Изменение № 1 ГОСТ 20247—81 Трансформаторы и агрегаты трансформаторные силовые электропечные. Общие технические условия

Утверждено и введено в действие Постановлением Государственного комитета СССР по стандартам от 21.05.87 № 1648

Дата введения 01.01.88

«1.3. Устанавливается следующая структура условного обозначения масляных трансформаторов и агрегатов

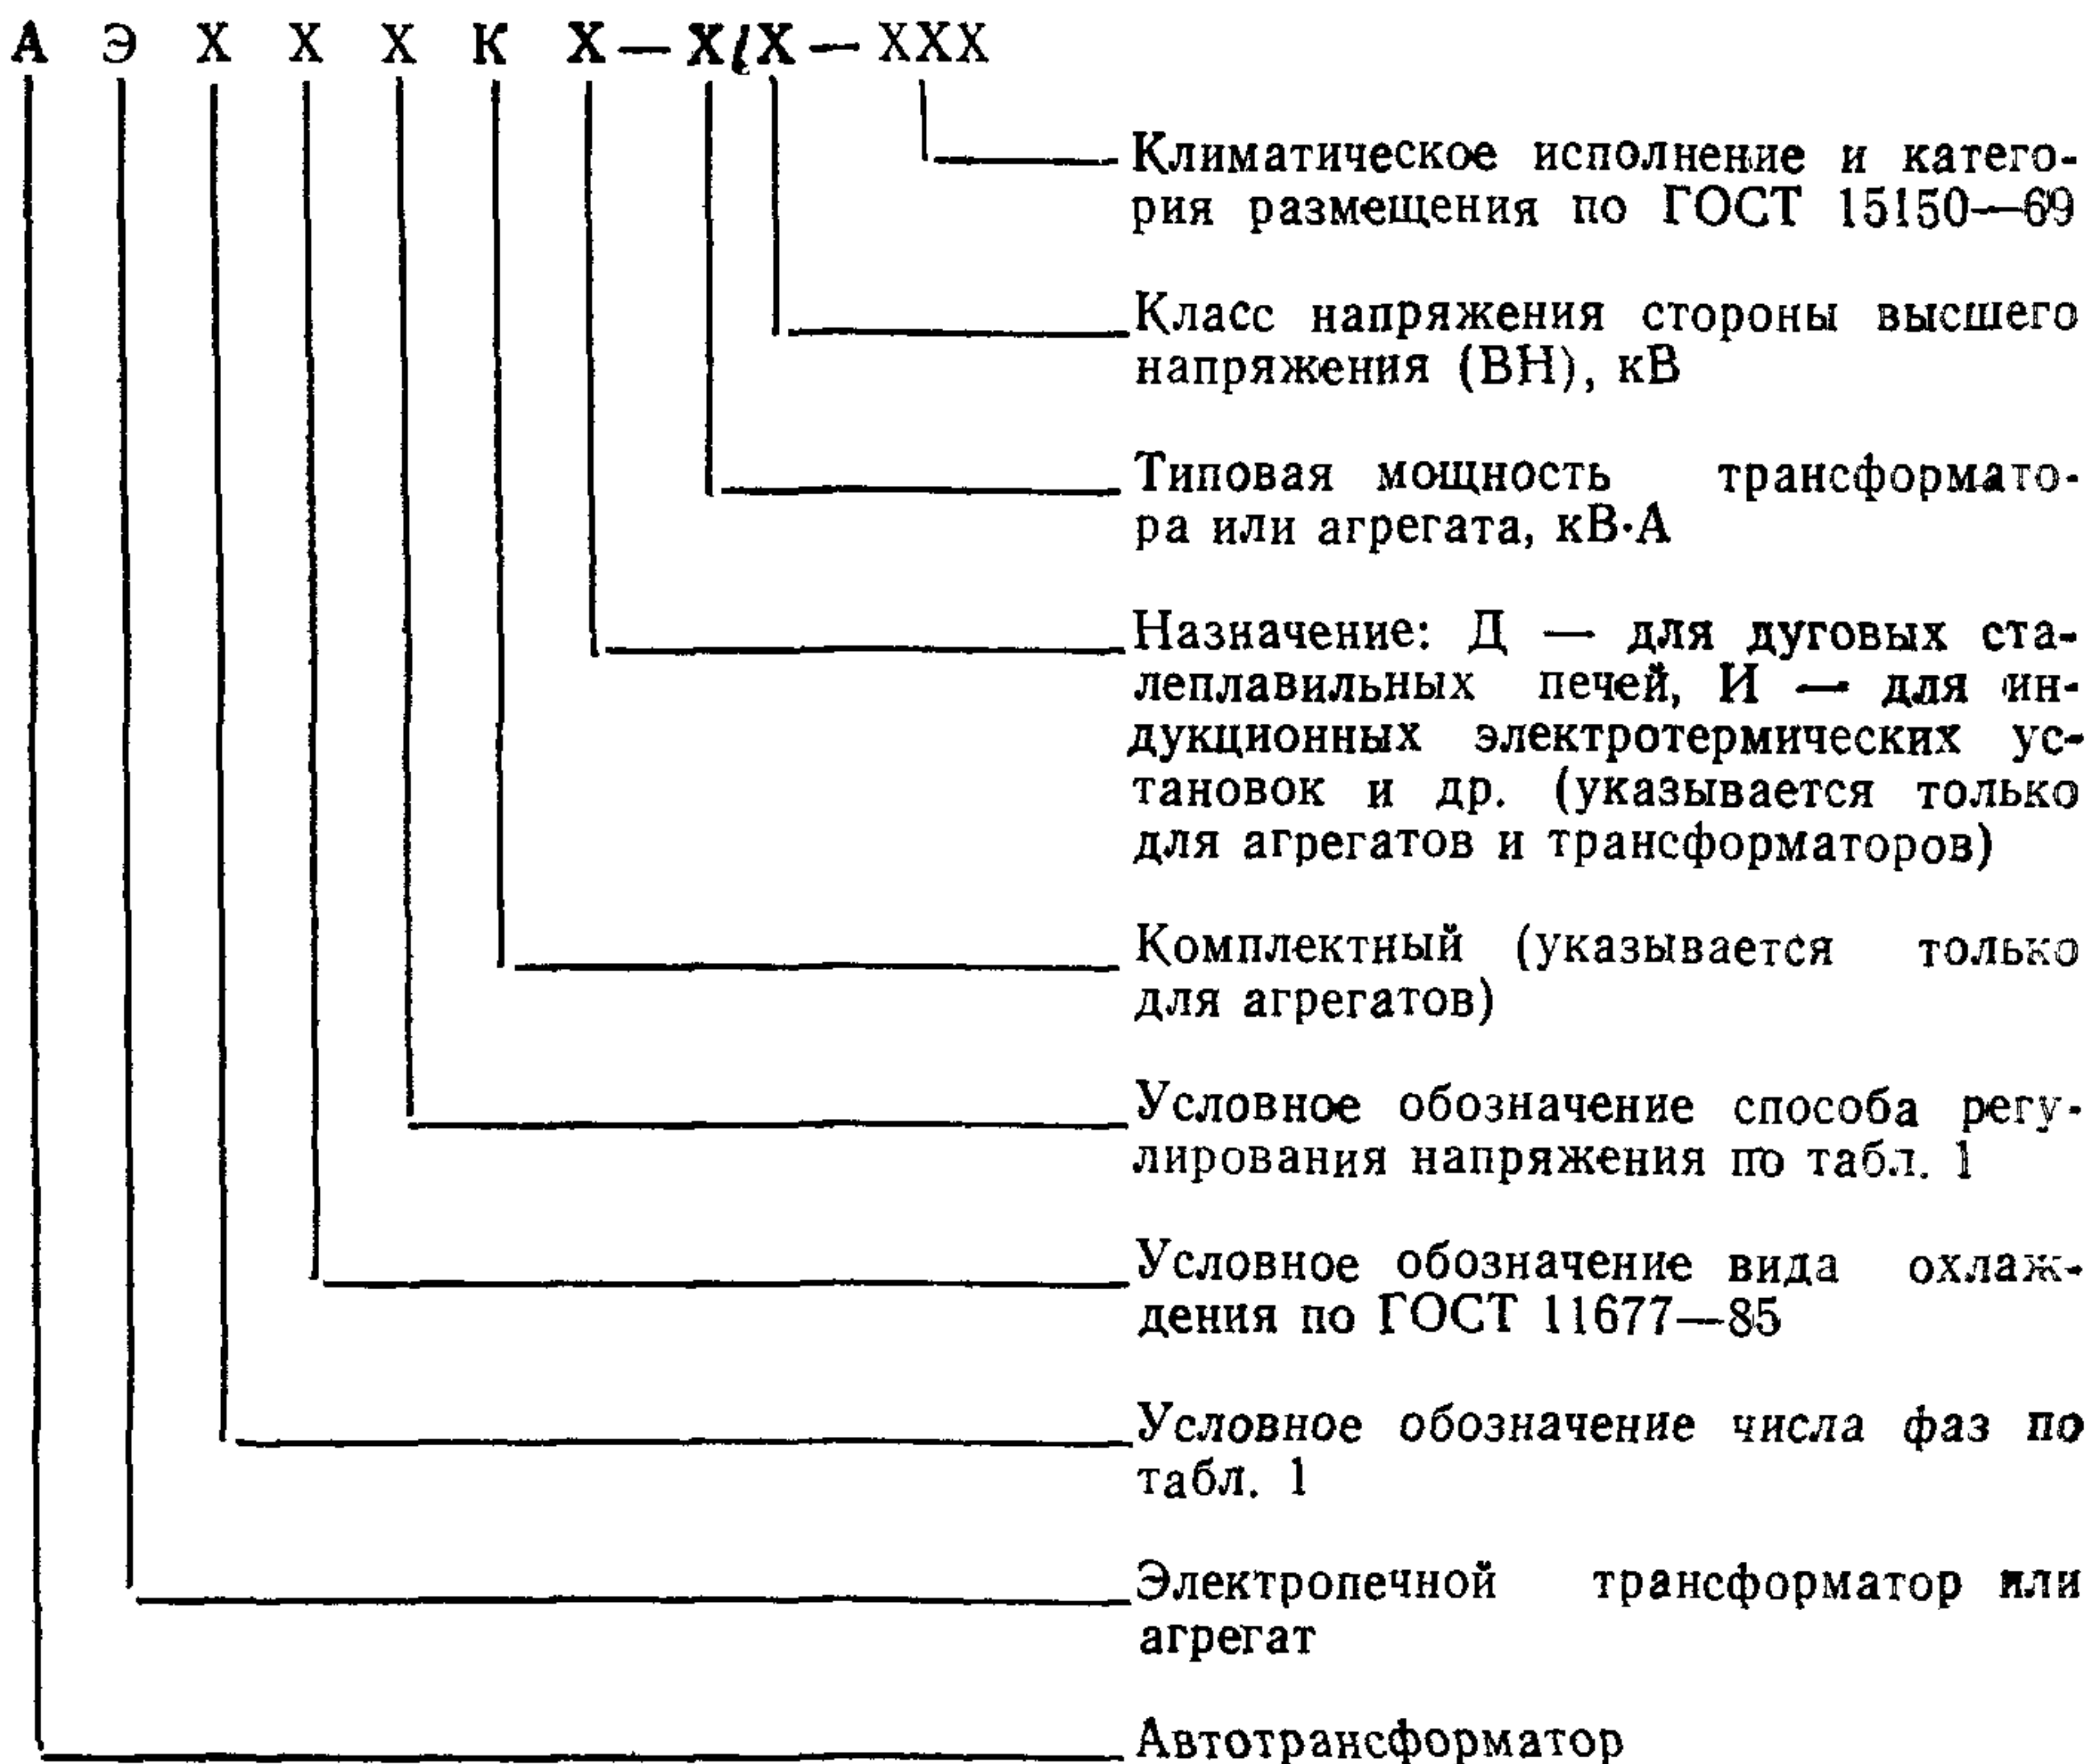
Пункты 1.3, 2.1, 2.4, 3.2.4 изложить в новой редакции:

Примечания:

1. Для агрегатов и трансформаторов, разработанных до 01.01.88, допускается указывать последние две цифры года выпуска рабочих чертежей.

2. В технических условиях на трансформаторы и агрегаты конкретных типов можно предусматривать дополнительные буквенные обозначения, проставляемые после обозначений, перечисленных выше.
